リコール情報

平成 26 年 4 月 15 日届出 リコール届出番号 外-2020

改善箇所説明図

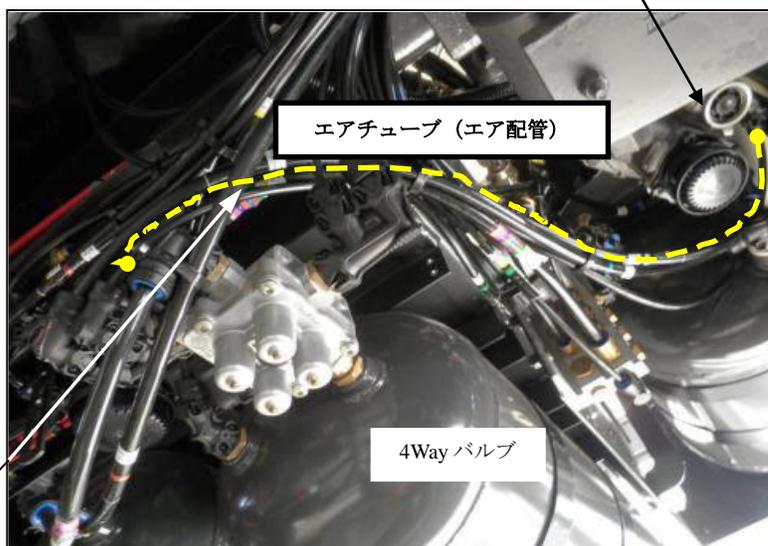
基準不適合発生箇所

トラクタ6 X 4（後輪2軸駆動）のリーフサスペンション仕様車において、ブレーキ系統に使用しているエアチューブ（プラスチック配管）の直径が不適切なため、保安基準第12条の第1項（別添10「トラック及びバスの制動装置の技術基準」）に定める基準に適合しない。

改善措置の内容

全車両、エアチューブ（プラスチック配管）を正規品と交換し保安基準に適合させます。

識別：作業完了車には、トレーラーコントロールバルブ11番ポートに白色ペイントを塗布します。
